Rapport de l'Inspection des installations classées

Visite d'inspection du 11/03/2025

SAUR

Références : D-UD83-2025-0383
Code AIOT : 0006414162

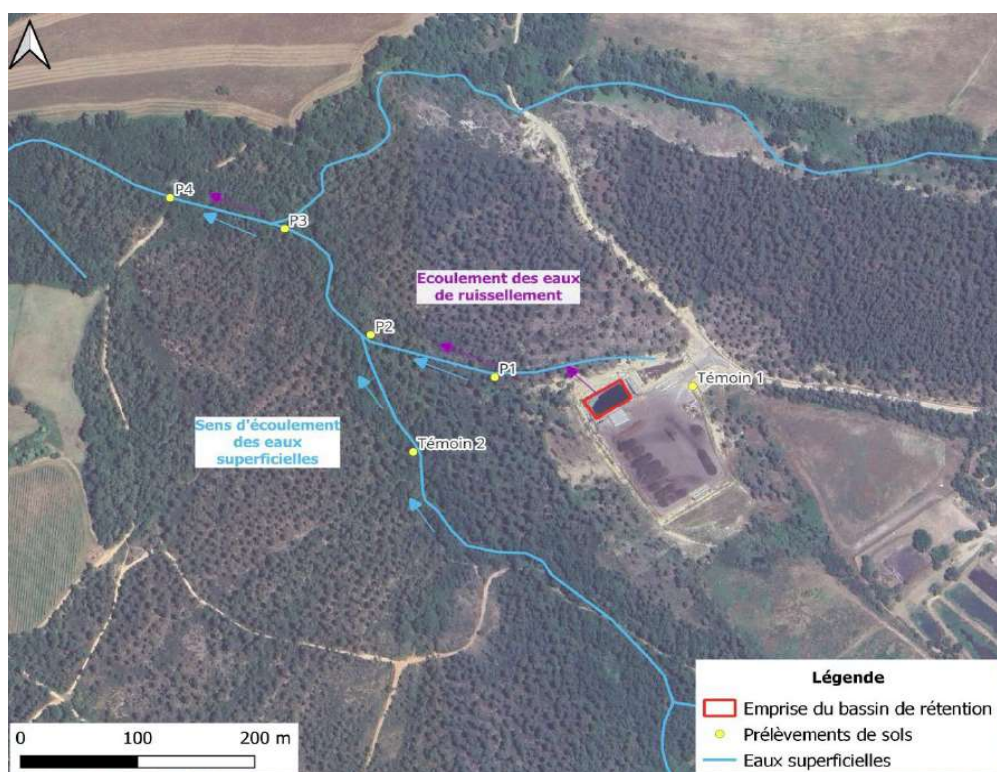
- **Conformément à l'article 2. b. :** dans un délai de trois jours, des mesures techniques ont été mises en œuvre pour supprimer tout risque de colmatage du fossé périphérique. L'exploitant a procédé au curage intégral de son réseau le 13 novembre 2024. Lors de la visite d'inspection, il est constaté que :

- le réseau périphérique est curé (représenté en bleu sur le schéma ci-dessous) ;
 - un fossé complémentaire, situé à l'entrée du site (représenté en pointillés verts sur le schéma ci-dessous), permet une première collecte des eaux de ruissellement externes ;

- le talus en amont du fossé est décapé sur 15 cm, jusqu'à la couche rocheuse, afin d'empêcher le ravinement de la terre vers le fossé périphérique.
